Ford | Mazda | Volvo

028.230

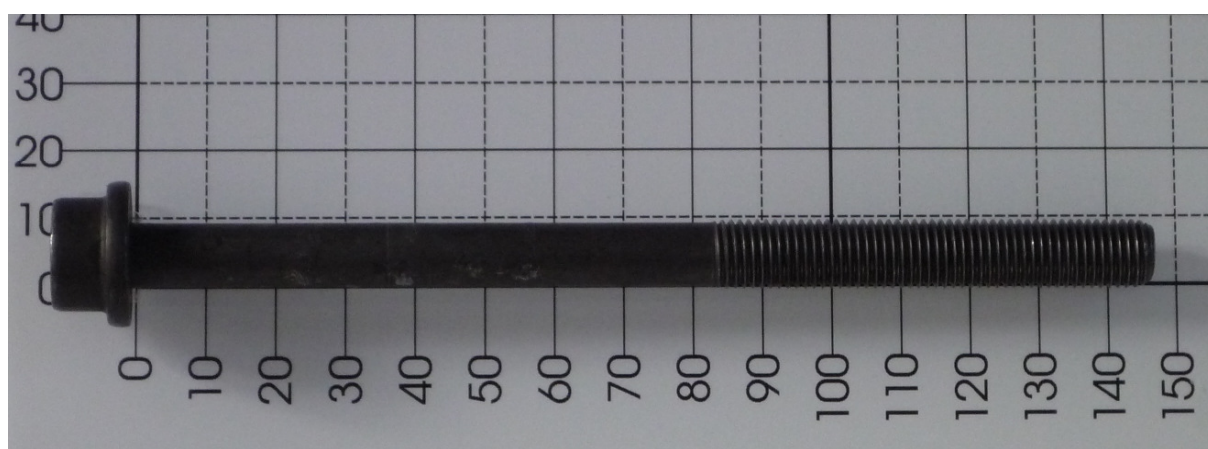
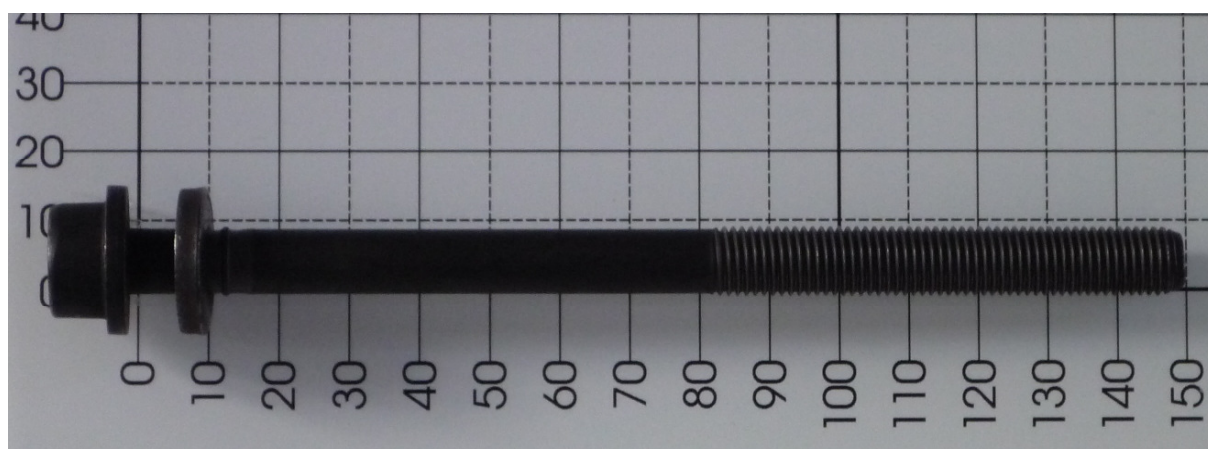
Nowa wersja:

M10 x 1,25 x **145,5** Torx T55

Uwaga: śruba jest montowana bez podkładki!

Poprzednia wersja:

M10 x 1,25 x **149,5** Torx T55

Z na stałe zamocowaną podkładką

Uwaga: Śruby są całkowicie zamienne.
